**Prüfvermerk:**

**Projekt:** Rückbau des Lagerstättenwasserleitungssystems Nienhagen  
(Teilleitung 4020)

**Firma:** ExxonMobil Production Deutschland GmbH

**Anlage 3: Kriterien für die Vorprüfung im Rahmen einer Umweltverträglichkeitsprüfung:**

Anhang 3, 2.3 Schutzkriterien

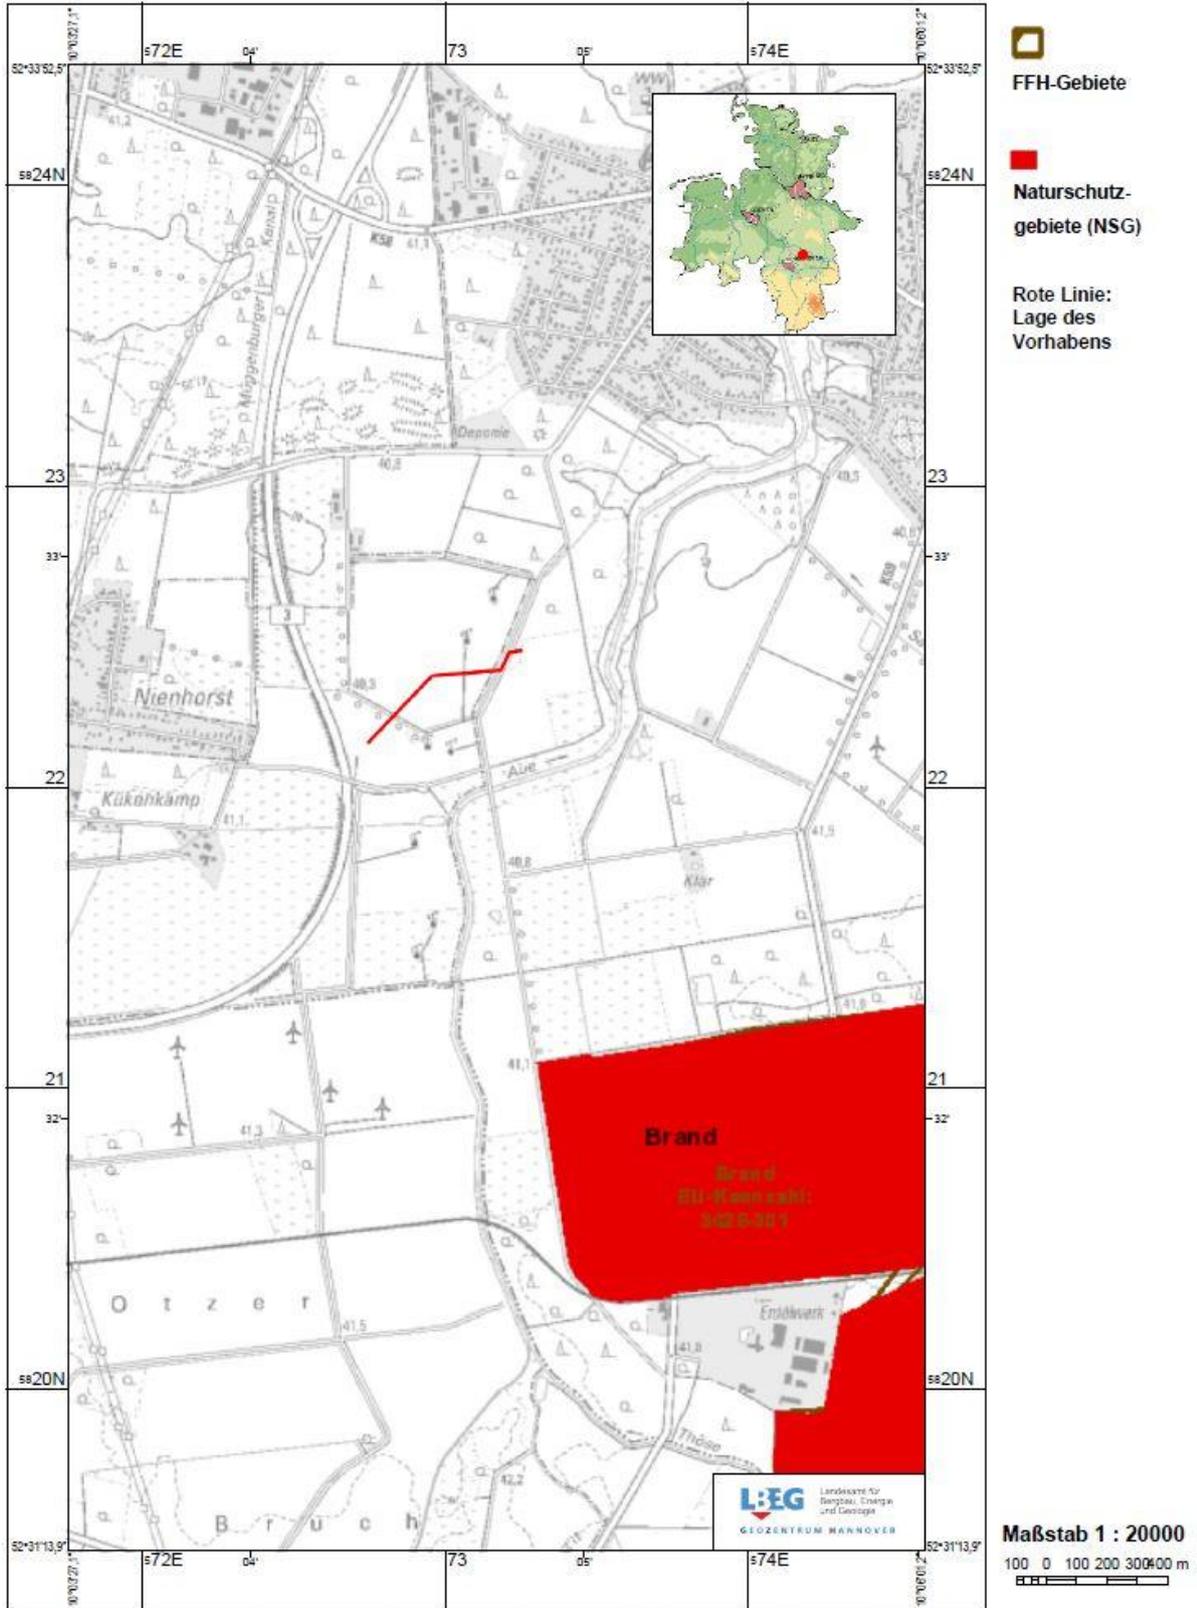
Das LBEG hat die Betroffenheit der folgenden Gebiete anhand des Kartenservers Nibis/Cardo, Zugriffsdatum 30.07.2020, überprüft.

Natura 2 000-Gebiete nach § 7 Absatz 1 Nummer 8 des BNatSchG:	- In ca. 1.300 m Entfernung befindet sich das FFH-Gebiet „Brand“. Nicht betroffen.
Naturschutzgebiete nach § 23 des BNatSchG, soweit nicht bereits von Nummer 2.3.1 erfasst:	- In ca. 1.300 m Entfernung befindet sich das NSG-Gebiet „Brand“ (NSG LU 00140). Nicht betroffen.
Nationalparke und Nationale Naturmonumente nach § 24 des	- Nicht betroffen.

BNatSchG, soweit nicht bereits von Nummer 2.3.1 erfasst	
Biosphärenreservate und Landschaftsschutzgebiete gemäß den §§ 25 und 26 des BNatSchG	- Nicht betroffen.
Naturdenkmäler nach § 28 des BNatSchG	- Nicht betroffen.
Geschützte Landschaftsbestandteile, einschließlich Alleén, nach § 29 des BNatSchG	- Nicht betroffen.
Gesetzlich geschützte Biotope nach § 30 des BNatSchG, gesetzlich geschützte Biotope nach § 24 Abs. 2 des Niedersächsischen Ausführungsgesetzes zum BNatSchG	<ul style="list-style-type: none"> <li>- ca. 300 m östlich: Nr. 3129/22.</li> <li>- ca. 350 m östlich: Nr. 3200/93.</li> <li>- ca. 420 m südöstlich: Nr. 3133/26.</li> </ul>
Wasserschutzgebiete nach § 51 des WHG, Heilquellenschutzgebiete nach § 53 Absatz 4 des WHG, Risikogebiete nach § 73 Absatz 1 des WHG sowie Überschwemmungsgebiete nach § 76 des WHG	- Nicht betroffen.
Gebiete, in denen die in Vorschriften der Europäischen Union festgelegten Umweltqualitätsnormen bereits überschritten sind	- Nicht betroffen.

Gebiete mit hoher Bevölkerungsdichte, insbesondere Zentrale Orte im Sinne des § 2 Absatz 2 Nummer 2 des ROG	- Nicht betroffen.
In amtliche Listen oder Karten verzeichnete Denkmäler, Denkmalensembles, Bodendenkmäler oder Gebiete, die von der durch die Länder bestimmten Denkmalschutzbehörde als archäologisch bedeutende Landschaften eingestuft worden sind	- Nicht bekannt.
Grabungsschutzgebiete nach § 16 des Niedersächsischen Denkmalschutzgesetzes	- Nicht bekannt.
